九州電力株式会社川内原子力発電所原  
子炉設置変更許可申請（1号及び2号原  
子炉施設の変更）の概要について

平成22年8月  
原子力安全・保安院

イ. 2号炉蒸気発生器の取替え

ロ. 固体廃棄物貯蔵庫の貯蔵保管能力の変更及び保管対象物の変更

第 1 図 2 号炉蒸気発生器取替前後の仕様の比較

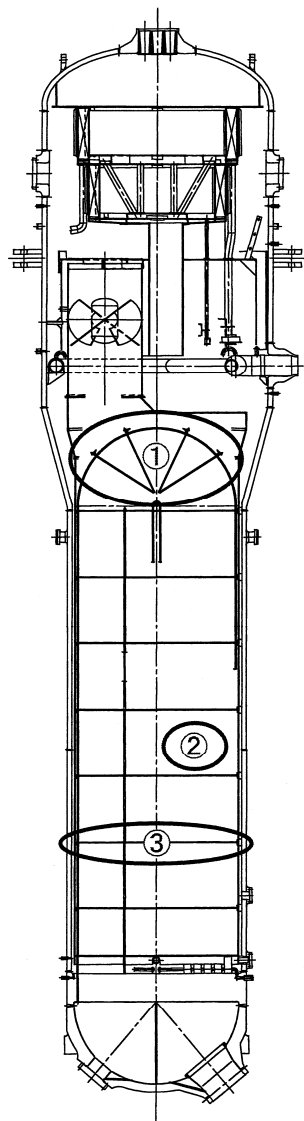
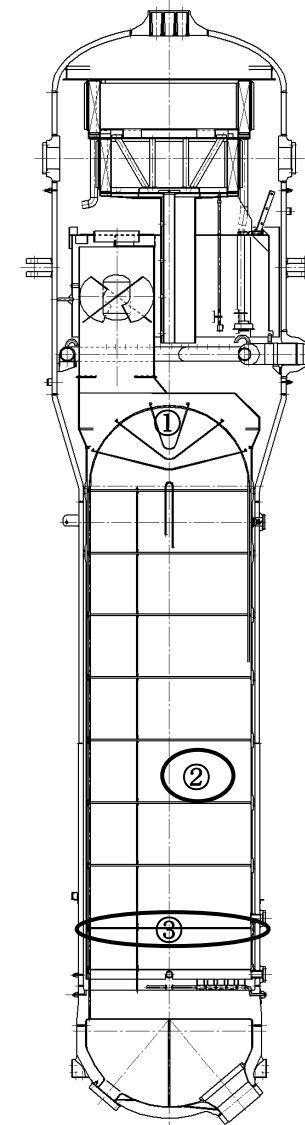
信頼性向上の観点から、2号炉の蒸気発生器を取り替える。取替前後の蒸気発生器の仕様を第1図に示す。

### ① 振止め金具

2 組	組 数	3 組
伝熱管の振止め性能の向上

### ② 伝 熱 管

ニッケル・クロム・鉄合金 (インコネルTT600合金)	伝熱管材料	ニッケル・クロム・鉄合金 (インコネルTT690合金)
3,382本	伝熱管本数	3,386本
約 20mm / 約 1.3mm	伝熱管内径 / 厚さ	約 20mm / 約 1.3mm
約 9.1m	直 管 長	約 9.6m
約 4,780m <sup>2</sup>	伝熱管伝熱面積	約 5,060m <sup>2</sup>
材料変更に伴う耐食性向上 (多数の実績あり) 材料変更に伴い熱伝導率が低下することから伝熱面積を増加

### ③ 伝熱管支持板

四つ葉型	管 穴	四つ葉型
7 枚	枚 数	8 枚
伝熱管が長くなることから支持板の数を増加

第2図 「2-固体廃棄物貯蔵庫」の配置図

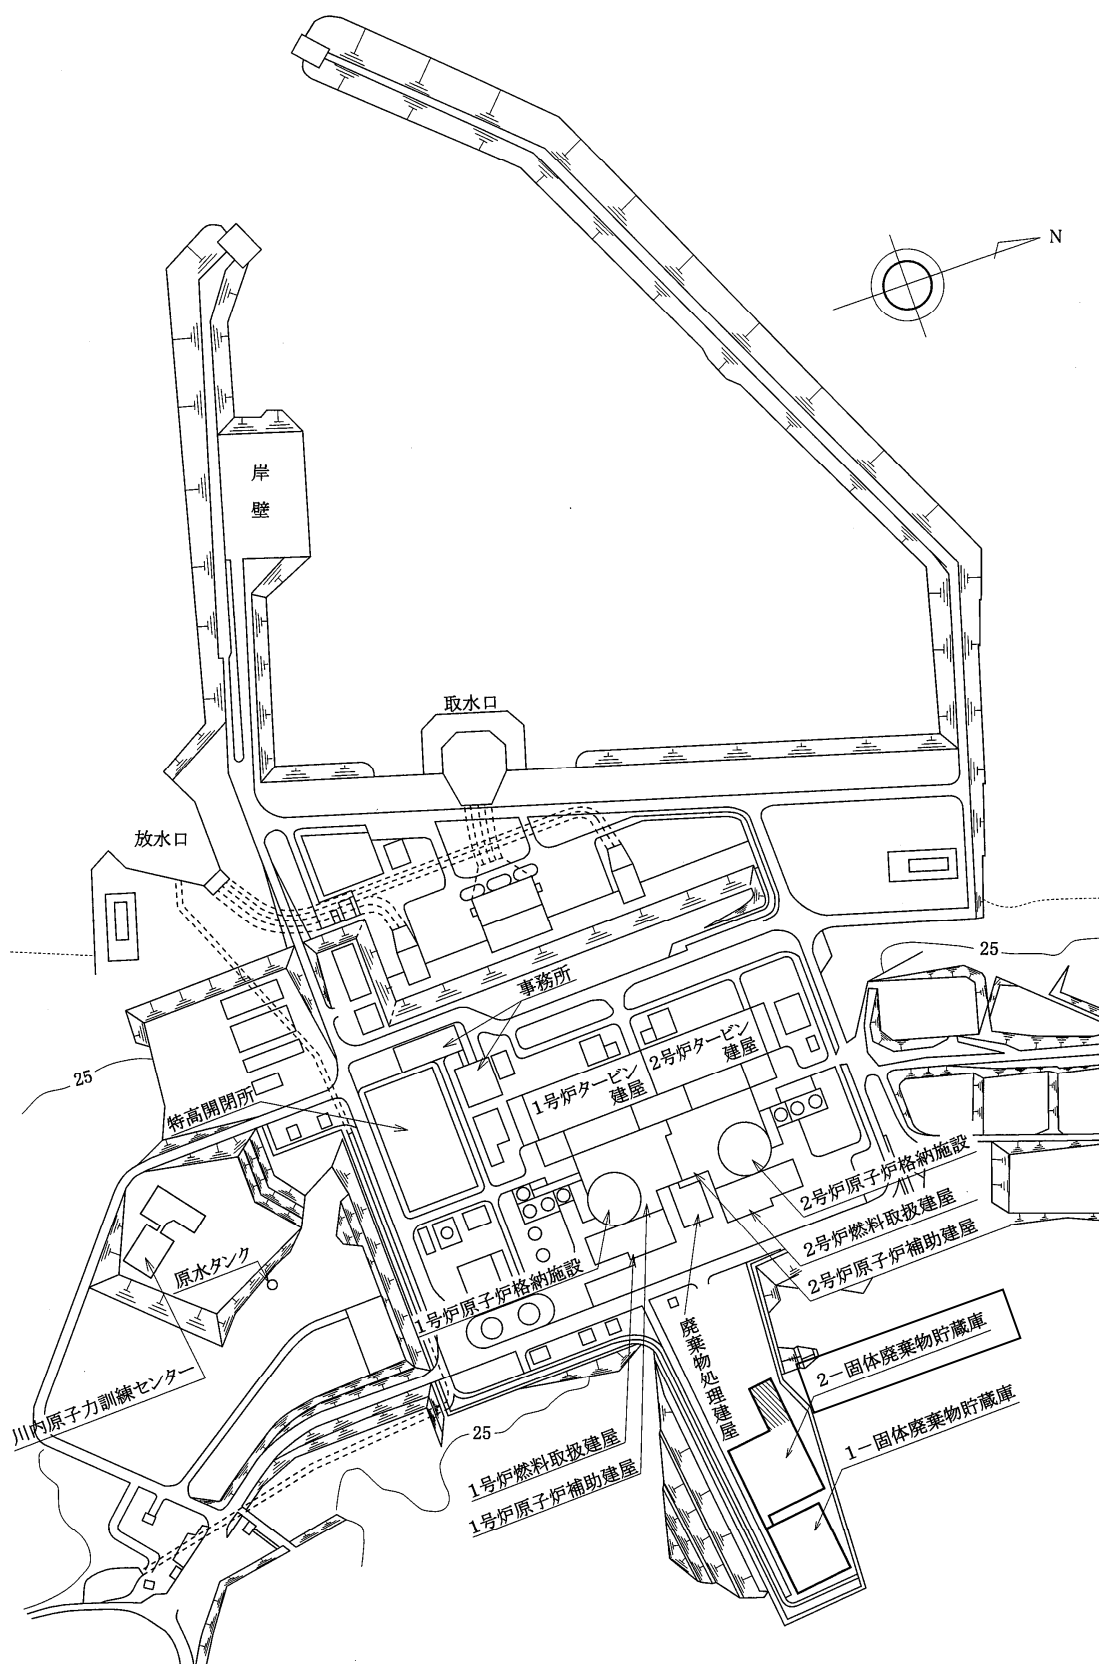
2号炉の蒸気発生器取替えに伴い取り外した蒸気発生器3基等を貯蔵保管できるように、既設の「2－固体廃棄物貯蔵庫」を拡張し、貯蔵保管能力を変更するとともに、保管対象物を変更する。

「2－固体廃棄物貯蔵庫」の配置図を第2図に、「2－固体廃棄物貯蔵庫」の平面図を第3図に示す。
